## 赴 IHI 執行 RT Films Recheck

服務機關：台電電力修護處南部分處

1. 本出國計畫主要依據「大林電廠更新改建計畫」鍋爐國外廠製壓力件銲道品質瑕疵專案小組第 14 次會議紀錄，追蹤事項第 6 項(1)：對於 PTCF 製造之 Header、Manifold 之所有 Circumferential joint，請統包商 IHI 先對 RT film 執行 re-check，台電公司將擇期派員執行 re-check。案經核火工處簽會修護處，同意派員協助赴 IHI 日本相生執行複查任務。專案小組希望藉由本項複查工作瞭解 IHI PTCF 工廠之銲接品質及檢測品質，並可作為日後工程管控及商業談判之佐證資料。目前林口新機組超超臨界機組之鍋爐正興建中，其他相關機組亦規畫中，查核結果可作為未來品質管控的借鏡。
2. 查核結果，大致上銲道品質都符合規範之要求，與 IHI 自行複判結果相符，只有少數底片品質有瑕疵，且不影響判讀。

SYSTEM / EQUIPMENT :		RT Film Re-Review for HDR·MF Circumferential Joint									
DWG/DOC. NO. :		T1-1-AQH01-T9502-A (R200-R02-0)									
ITEM NO.	SECTION / ITEM / PAGE	COMMENT / QUESTION	CONTRACTOR'S REPLY								
1	p.5 (Result of RT Film Re-review)	<p>e-Review</p> <p>Category B, 請澄清為何RT Film Quality 是 "not acceptable", 但判定 Judgment 卻是 Acceptable? NPCO</p>

下圖為 B213-005, Secondary Superheater Inlet Header, 242A04B,SSIHC-S0301, Film Location 14-21 之 RT 底片，原片 A 懷疑有線形顯示，重照之底片 B 未再顯

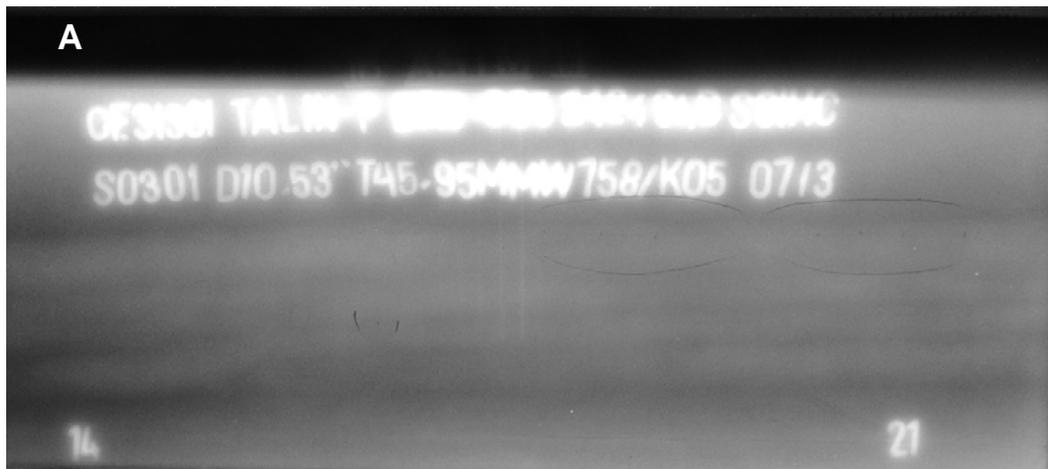
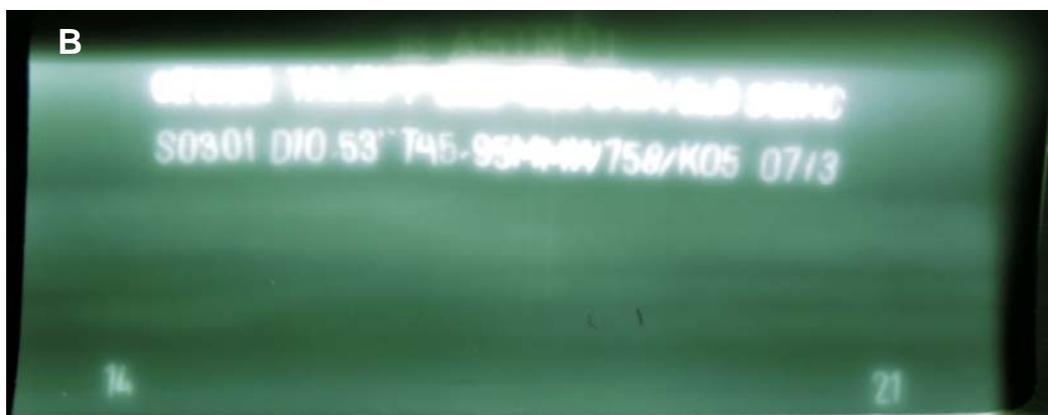
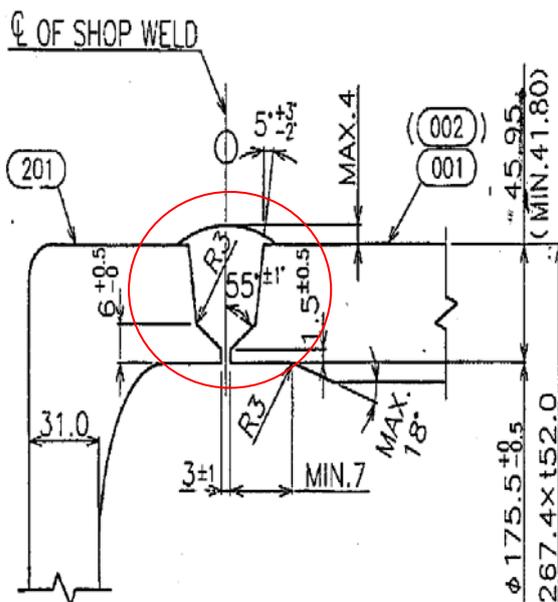
設備名稱	複查 銲口數 (Joints)	複查 底片數 (Films)	複查說明及結果
Unit-1Header HDR 5411C43	155 Joints	892 Films	<p>1. IHI自行複查之報告未發現底片品質問題，銲道也無不可接受瑕疵。</p> <p>2. 台電複查結果：</p> <p>A. 有些底片有沖洗過程產生之片污現象，會影響判讀，依SEC-V係屬於需要重照的狀況。</p> <p>B. 有些底片黑度過高，會影響判讀。黑度不符者亦需重照。</p> <p>C. B213-005, Secondary Superheater Inlet Header, 242A04B,SSIHC-S0301, Film Location 14-21： 原片有線型 (L=12,10, 9, 13mm)顯示，在合格邊緣，但重照之底片未再顯現，建議以斜束超音波驗證澄清。已完成斜束超音波檢測，且結果為合格。</p> <p>D. 其他銲接瑕疵複查結果與IHI自行複查結果大致相符。</p> <p>E. 各銲道之複查結果詳 RT Report (Page 1~43).</p>
Unit-2Header HDR 5411C44	155 Joints	672Films	<p>1. IHI自行複查之報告未發現底片品質問題，銲道也無不可接受瑕疵。</p> <p>2. 台電複查結果：</p> <p>A. 少數底片黑度過高。</p> <p>B. 其他銲接瑕疵複查結果與IHI自行複查結果大致相符，屬於可接受之瑕疵。</p> <p>C. 各銲道之複查結果詳 RT Report (Page 44~76).</p>

Indications

Re-shoot  
No found

為慎重起見，返國後要求統包商以超音波複測確認，檢測結果合格，如下圖之簡圖及報告。
